改善箇所説明図

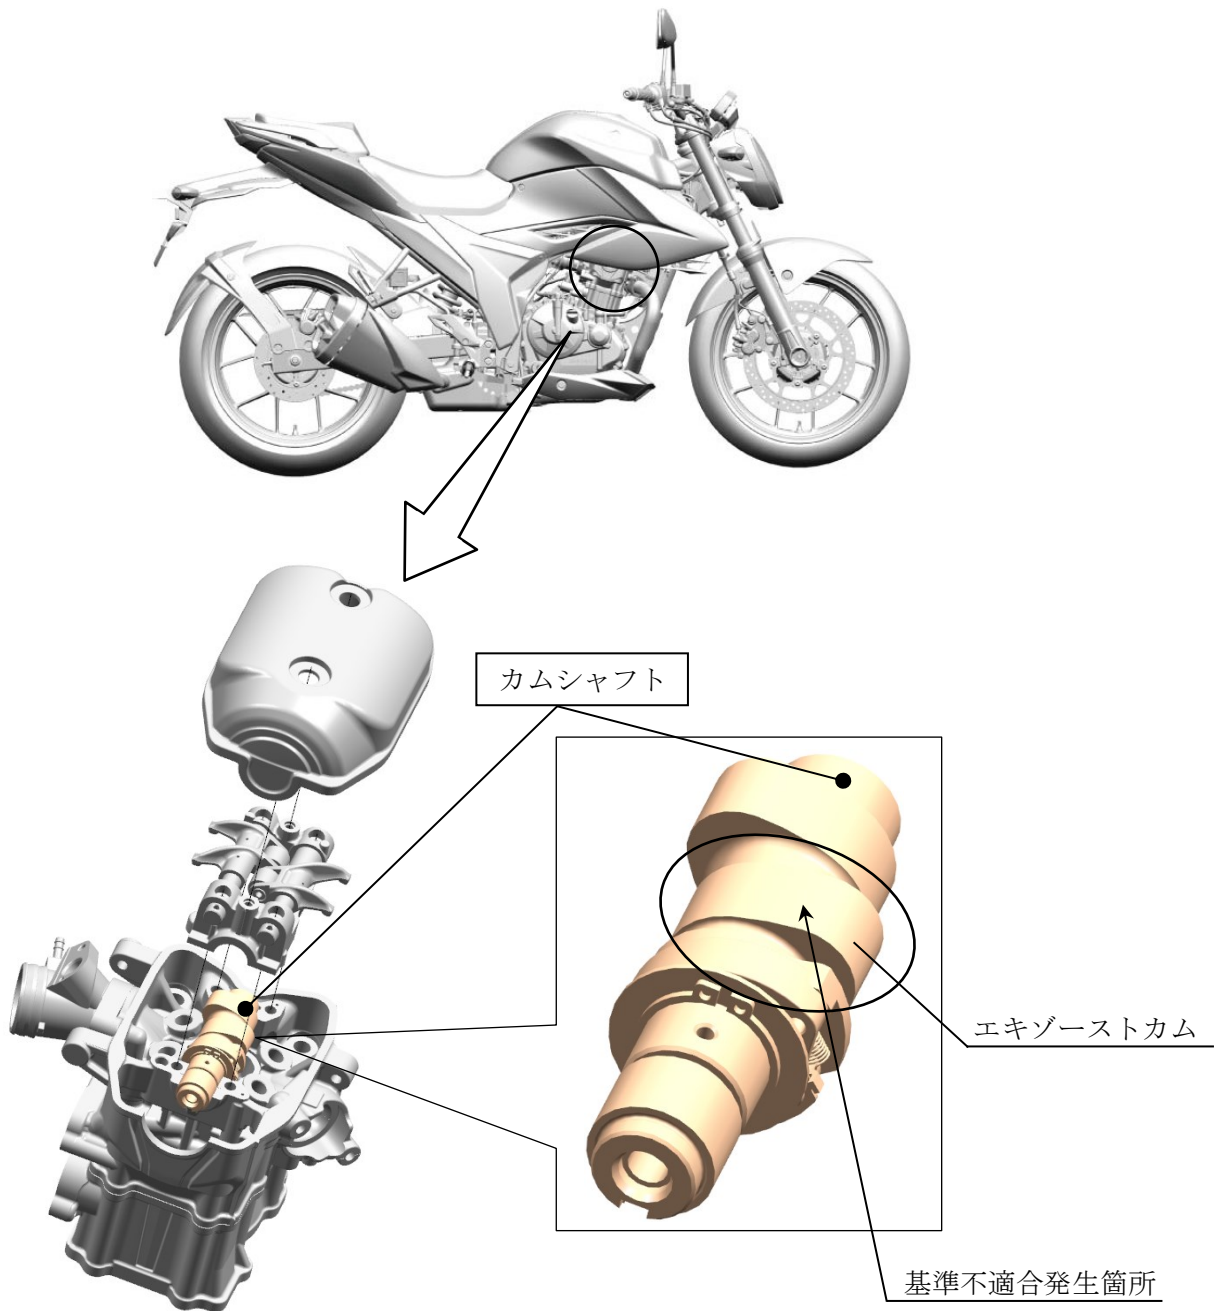
原動機のカムシャフトにおいて、熱処理機のプログラム調整ミスによりエキゾーストカムの熱処理が不適切なため、表面硬度が不足しているものがある。そのため、エキゾーストカムが異常摩耗して異音が発生し、そのまま使用を続けると原動機が停止し、再始動できなくなるおそれがある。

全車両、カムシャフトを良品と交換する。

注： は交換部品を示す。

識別：車枠の車台番号打刻部近傍に赤色のシールを貼付する。
